АУДИТ
ВИЗНАЧЕННЯ ДОСТУПНОСТІ БУДІВЕЛЬ І СПОРУД
ТА НАДАННЯ ПОСЛУГ ДЛЯ МАЛОМОБІЛЬНИХ ГРУП НАСЕЛЕННЯ
КИЇВСЬКА МІСЬКА РАДА

Дата обстеження: **21 липня 2016 року.**
Назва об'єкту: **Будівля і споруди Київської міської ради**
Адреса: **м. Київ, вул. Хрещатик, 36**
Телефон: **(044) 202-75-33**
Електронна адреса: zvernen@kma.gov.ua

ВИМОГИ та РЕКОМЕНДАЦІЇ

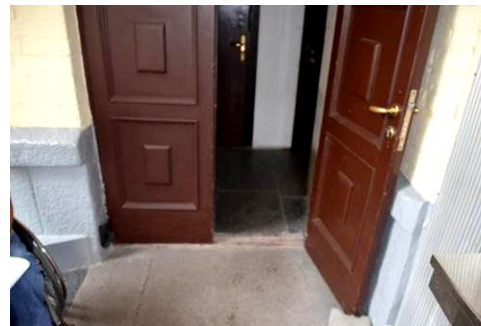
5.	<p>Вхід з боку внутрішньої площадки будівлі Київської міської ради</p> <p>є недоступним для осіб, які переміщуються за допомогою крісел колісних.</p>	 	<p><i>Необхідно обладнати сходи пандусом</i> відповідно до діючих нормативів. Можливим варіантом (але не найкращим) може бути придбання переносних розсувних апаратів, які можна використовувати тільки за необхідності.</p>   <p><i>Ширина вхідних дверей на означеному вході складає 85см, їх необхідно замінити на такі, щоб ширина робочого полотна вхідних дверей складала не менше 90см в чистоті, а висота порогу не перевищувала 2,5см (наразі є 6 см.).</i></p>

Наразі ширина проходу через турнікет недостатня для переміщення в колясці, до того ж важелі турнікету не мають функції «опускання», що унеможлиблює користування людьми в колясках.

Балюстрада біля турнікету встановлена «непорушно». Якщо переобладнати дану балюстраду таким чином, щоб вона вільно відкривалася, це вирішило б питання доступу для людей в колясках.

Двері які ведуть з тамбуру до ліфтового холу двостулкові шириною 115см. Ширина робочого полотна 70см, ширина вільного простору складає 62см. Це недостатньо для вільного переміщення людини в колясці.

Необхідно переобладнати турнікет на означеному вході таким чином, щоб була можливість вільного проїзду для людини в колясці.

Необхідно замінити означені двері на такі, щоб ширина робочого полотна складала 90см.

6. Перехід з коридору першого поверху до ліфтового холу

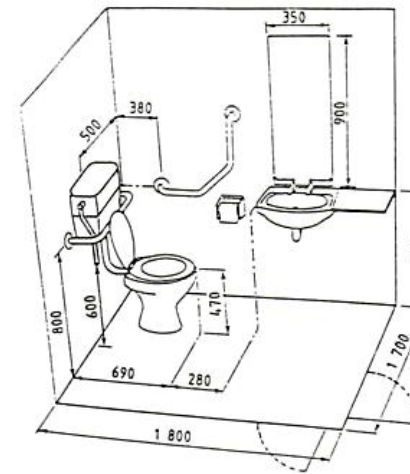
Ширина дверей не відповідає нормам доступності.

З коридору першого поверху до ліфтового холу ведуть двостулкові двері загальною шириною 120см. Ширина робочого полотна складає 72см, тобто ширина вільного простору складає 64см, що недостатньо для вільного переміщення людини в колясці та не відповідає діючим нормативам.

Ширина робочого полотна, відповідно до діючих норм, має складати не менше 85см.

7. Туалет для МГН на першому поверсі.

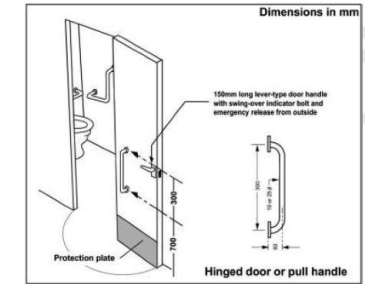
Ширина дверних полотен туалетної кімнати відповідає нормативам, проте, **необхідно встановити на дверях додаткові ручки** — як на вхідній так і в середині тамбуру як приведено на рисунку.

Унітаз розташований на подіумі. Це являється бар'єром для людей, які користуються колясками. **Необхідно демонтувати даний подіум, щоб висота унітазу не перевищувала 470-470мм від підлоги як вказано на рисунку.** Тримач для туалетного паперу необхідно розмістити з на стіні з правого боку від унітазу.

Fig. 31
Lavatory Clearances

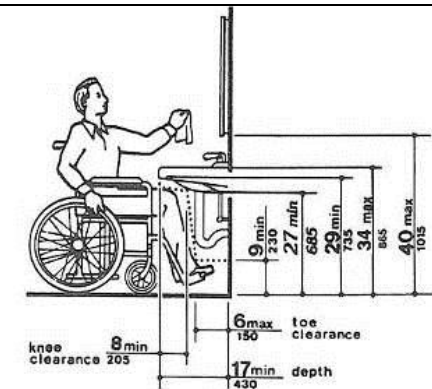
Біля умивальника в туалетній кімнаті першого поверху **необхідно встановити дзеркало**, як вказано на рисунку.
